porze króć - układ funkcjonalny

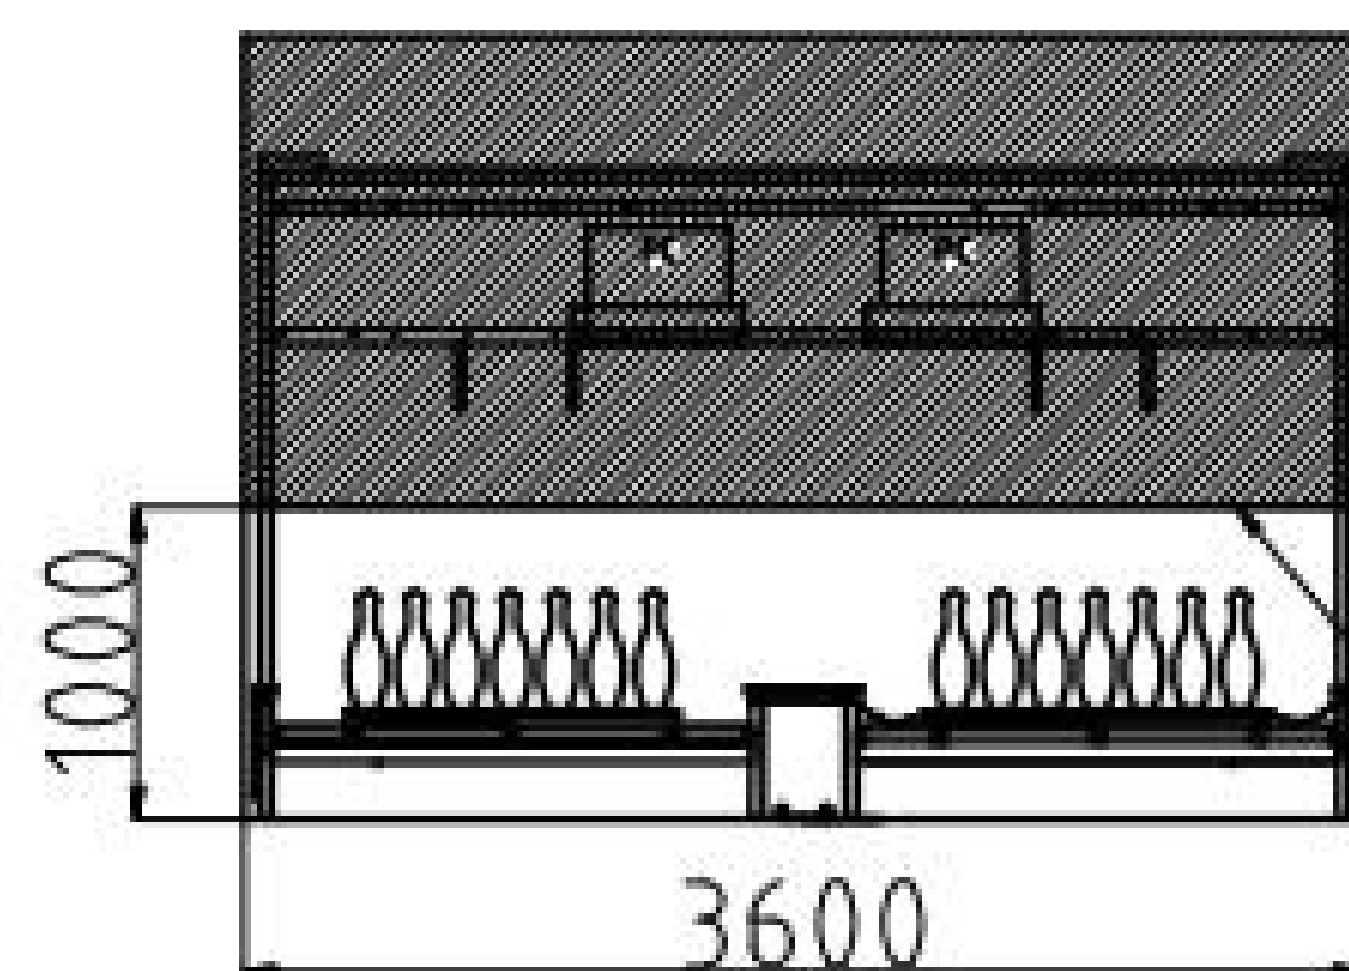
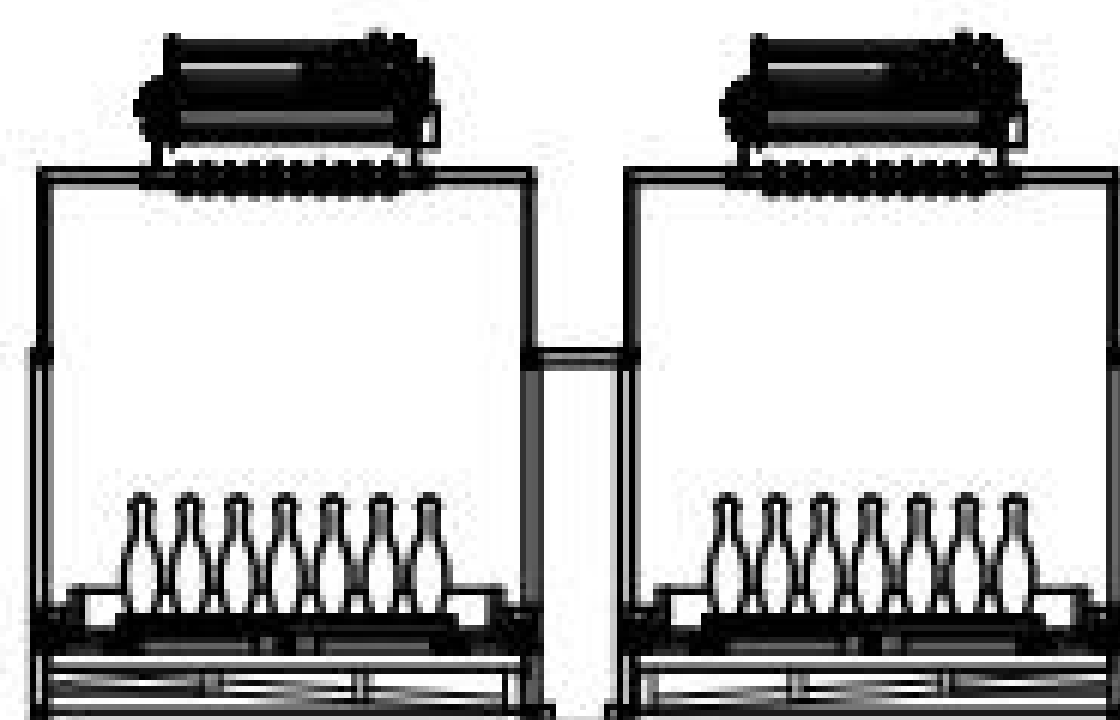
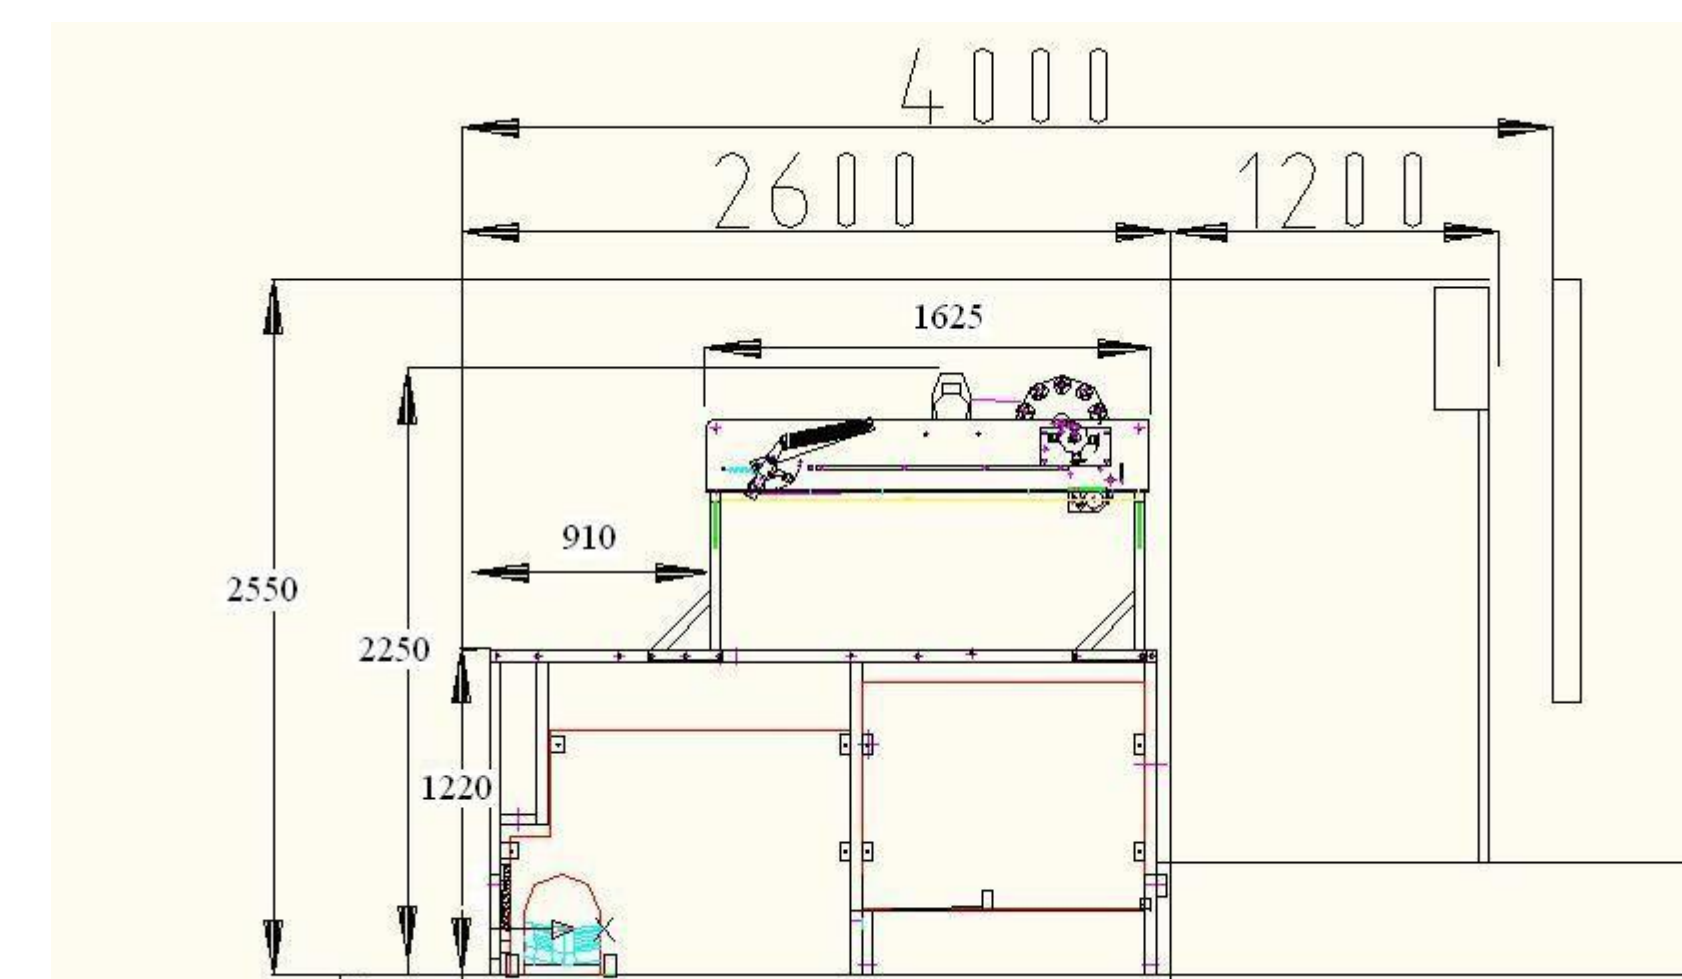
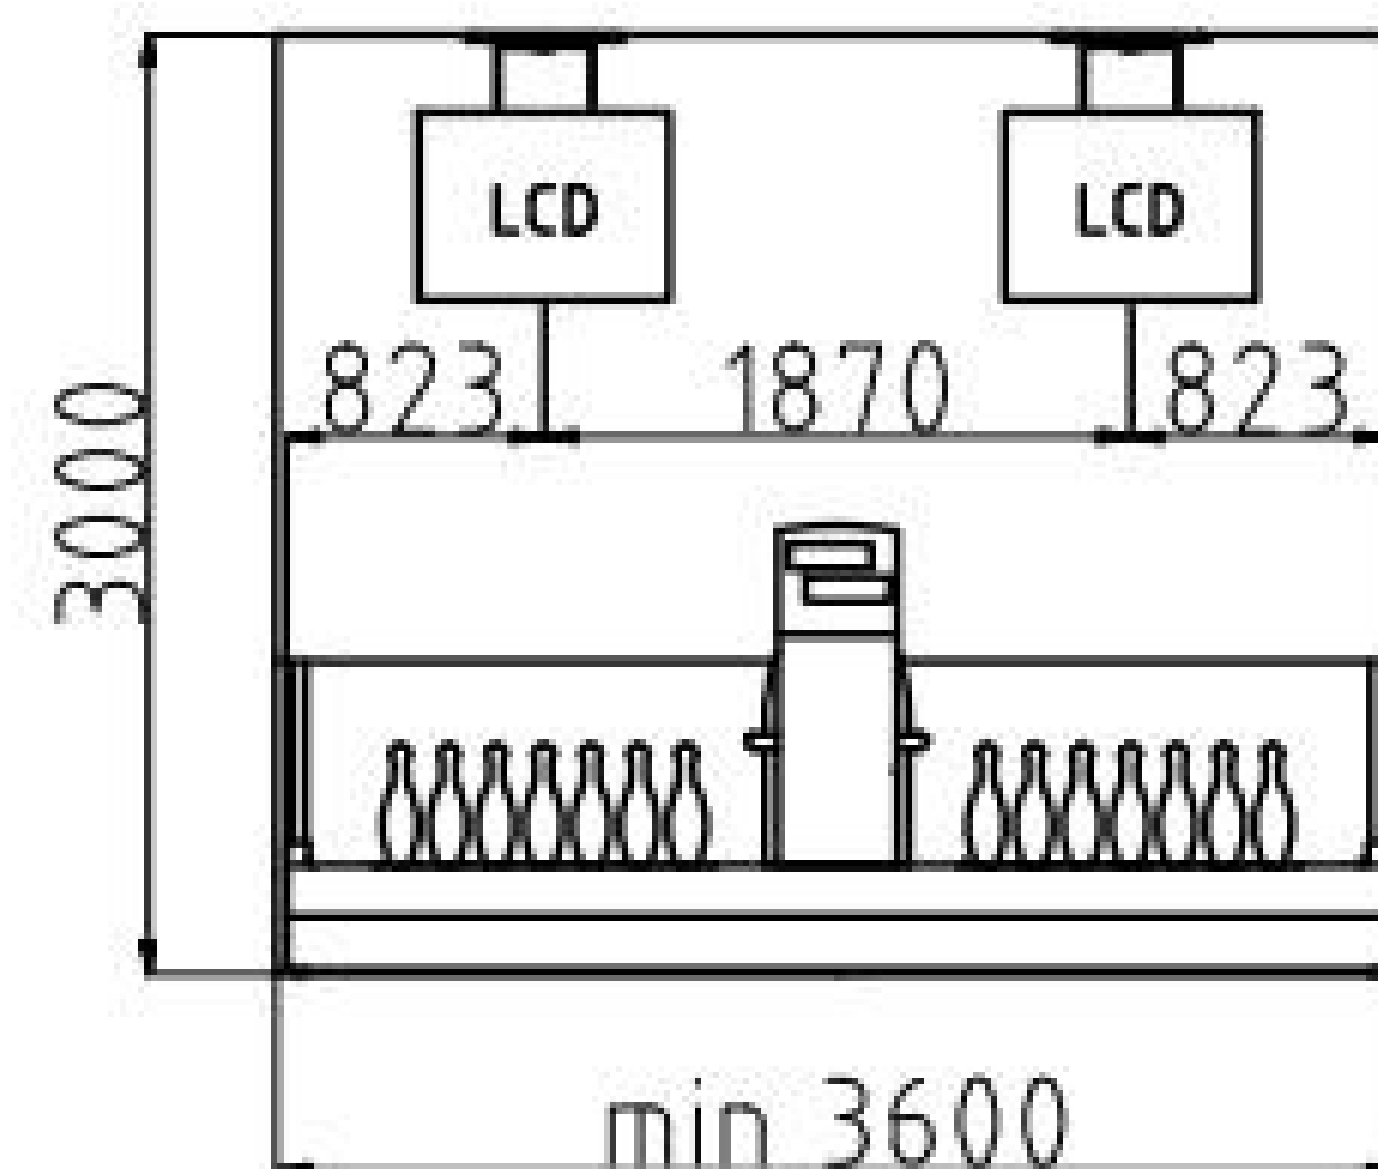
Wejście do maszynowni zasilnie kabel 5x2,5 CYKY 2m kabla
Kabel UTP x2 z baru do maszynowni

PO DOKONANIU WYBORU PRODUCENTA STOLARKI ZWERYFIKOWAĆ
